REPÚBLICA DE CHILE
COMISIÓN DE EVALUACIÓN
Región de Valparaíso

Califica Ambientalmente el proyecto ***“Planta Fotovoltaica El Almendral 9 MW”***

1°. La Declaración de Impacto Ambiental (DIA), su Adenda de fecha 30 de noviembre de 2022 y su Adenda Complementaria de fecha 17 de marzo de 2023, del proyecto ***“Planta Fotovoltaica El Almendral 9 MW”***, presentado por el Sr. Antonio Ros Mesa, en representación de GR Temo SpA. con fecha 18 de abril de 2022.

Figura: Capacidades de Uso de Suelo y Series presentes en el área de estudio.

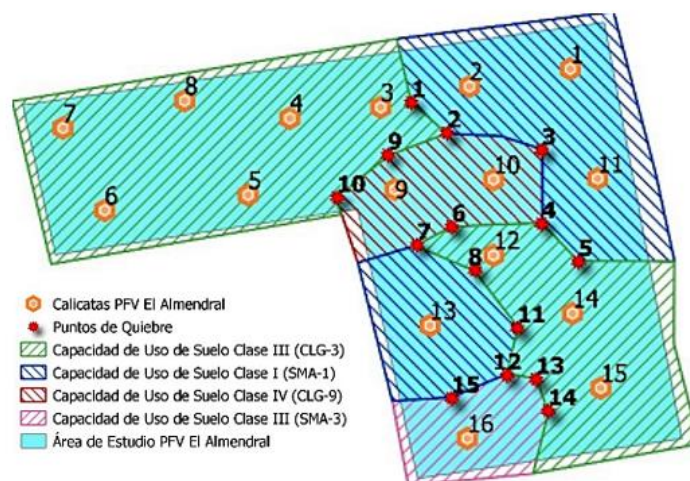
1. Ana Mandiola Deckert
Observación 1 Considero de que no debería autorizarse, ya que solo le trae beneficios a los particulares y perjudica a la población, están usando terrenos agrícolas clase 1, en un proyecto que es nefasto para la comunidad.
Evaluación Técnica de la Observación Se considera parcialmente pertinente la observación, por cuanto presenta contenidos que escapan de la presente evaluación ambiental. Con relación a los beneficios particulares, se informa que dicha consulta excede el ámbito del Sistema de Evaluación de Impacto Ambiental (SEIA). Para analizar el suelo en su dimensión de sustentador de biodiversidad se realizó una caracterización de la riqueza y biodiversidad de la fauna edáfica, informe que se entrega en el Anexo 21 de la Adenda, mediante la toma de muestras de los primeros 20 centímetros de suelo, siguiendo los lineamientos del Protocolo de toma de muestras de suelos del SAG, 2010. Se realizó el estudio para determinar la riqueza, diversidad de microartrópodos del suelo y nivel de perturbación del suelo, a través del índice Acari/Collembola, analizando la

Por otro lado, en el Anexo 4 de la Adenda complementaria se presentó el estudio edafológico detallado actualizado, concluyendo que el proyecto se habilitará sobre suelos clasificados con capacidad de uso de suelo I, III y IV. Se extrajo una muestra basándose en el Protocolo para Muestreo de Suelos adaptado del USDA, de la cual se realizaron análisis físicos y químicos completos.

Figura 4.6.4.1.1 Distribución de receptores humanos.

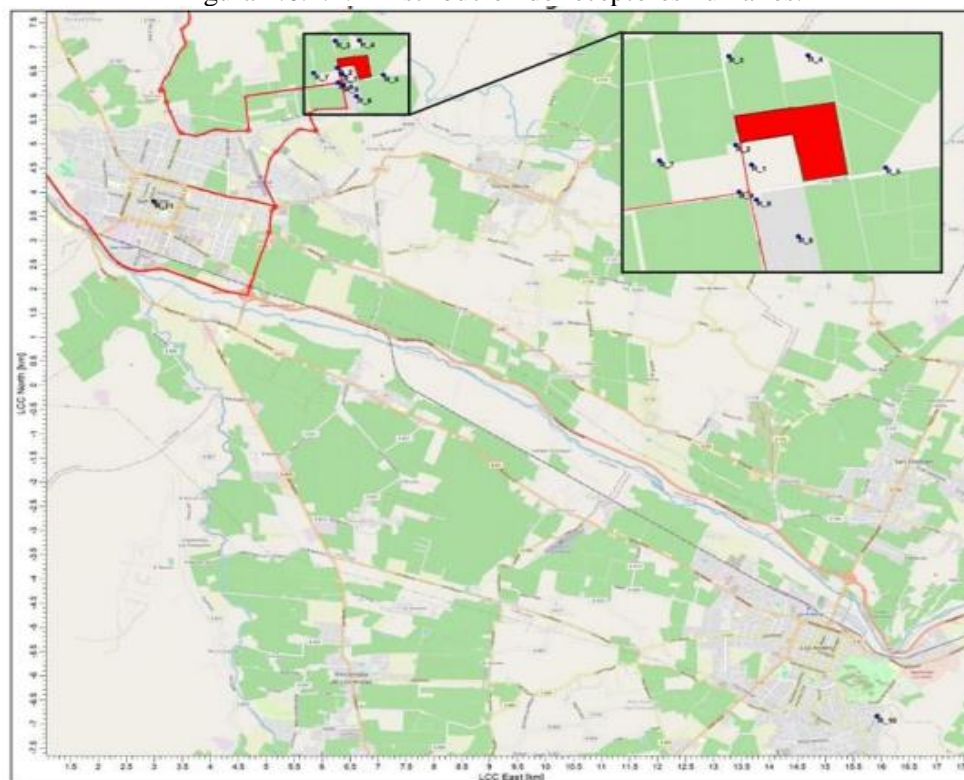
Aumento de concentraciones de material particulado y gases emitidos por los camiones que transitarán en la etapa de construcción de la planta.

Aplicación de supresor de polvo en camino interno del Proyecto, al cual se asocia un Plan de Aplicación presentado como compromisos ambiental voluntario, detallado en la Tabla 11.1.10 del ICE.

Figura: Cartografía, separación del área del proyecto de la cortina arbórea.

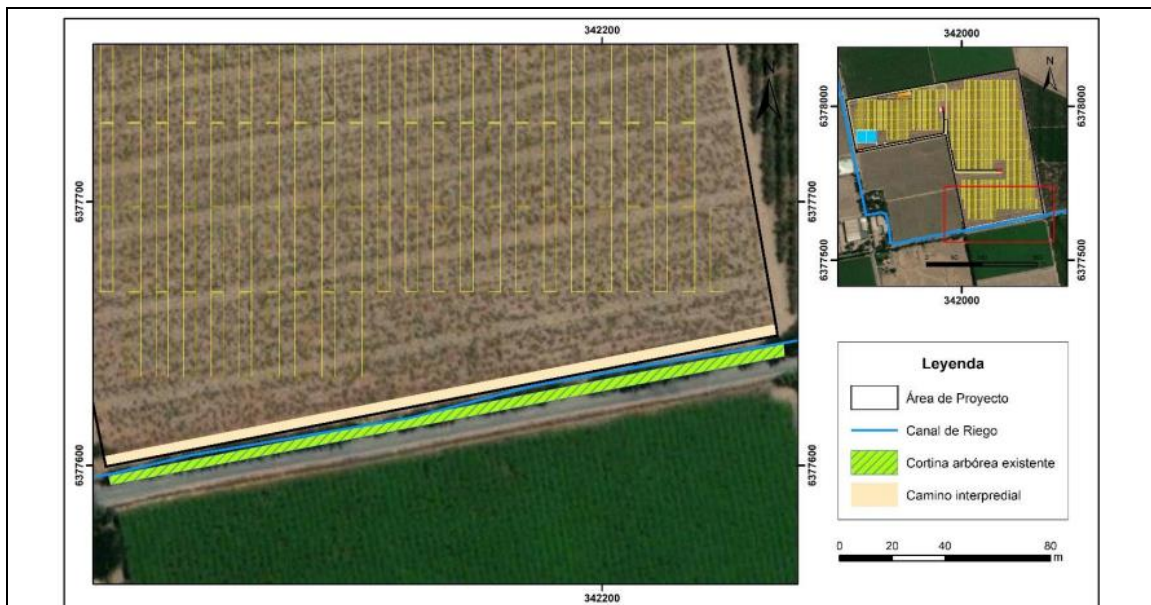
Considerar realizar un cierre verde perimetral a la planta para que no quede a la vista los paneles, que provocan impacto paisajístico.
